situatie mbt BB 2012 hoofdstuk 6

t.b.v. Overleg Brandweer | versie dd 09-01-2026 | schaal 1:500

Herbestemming Andreaskerk Melick

blad BR-01

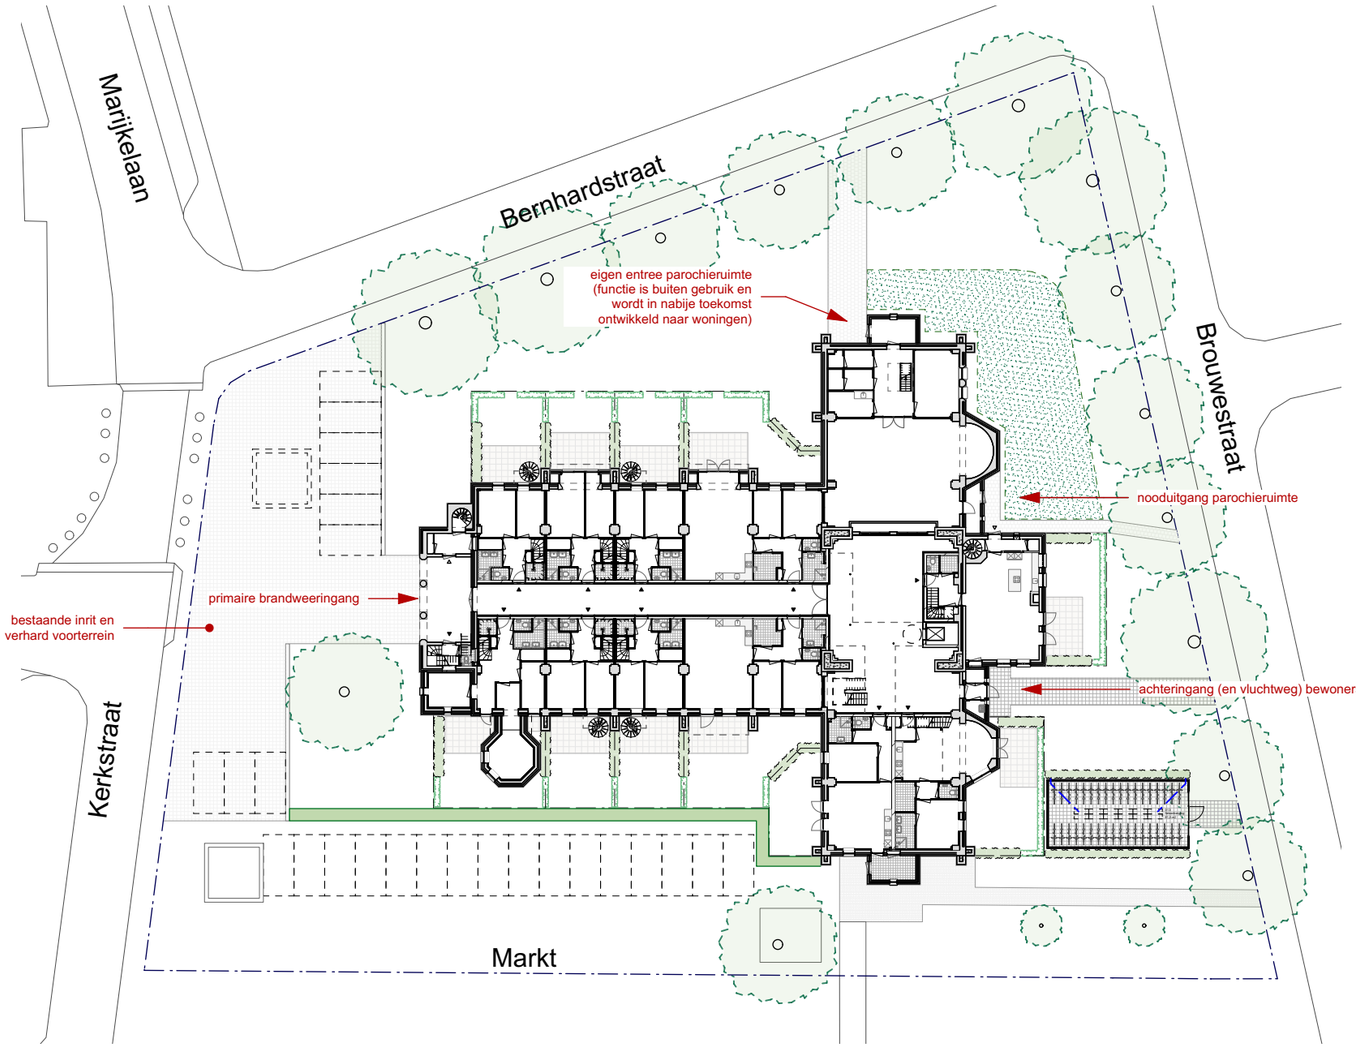
Vraag 1
is tekstuele aanduiding met "brandweeringang" bij de hoofdentee nodig en voldoende?
Vraag 2
Is een sleutelkluis (of alternatief) daadwerkelijk nodig voor de vergunningsaanvraag?
Vraag 3
Is een (specifiek) aangeduide opstelplaats hulpvoertuigen nodig?

De herbestemming van het gebouw heeft geen (negatieve) invloed op de bereikbaarheid en de bluswatervoorzieningen voor de brandweer. Deze blijft zoals die nu is.

Brandweervoertuigen kunnen zich nabij het gebouw opstellen. In de nabijheid / rondom het gebouw bevindt zich een parkeerterrein.

Een specifieke (aangeduide) opstelplaats voor brandweervoertuigen is niet noodzakelijk.

Voor wat betreft de primaire bluswatervoorziening zal de brandweer van de reeds aanwezige primaire- en secundaire bluswatervoorzieningen in de rondom gelegen wegen gebruik moeten maken. De situering ervan zal ook bij de plaatselijke brandweer bekend zijn.
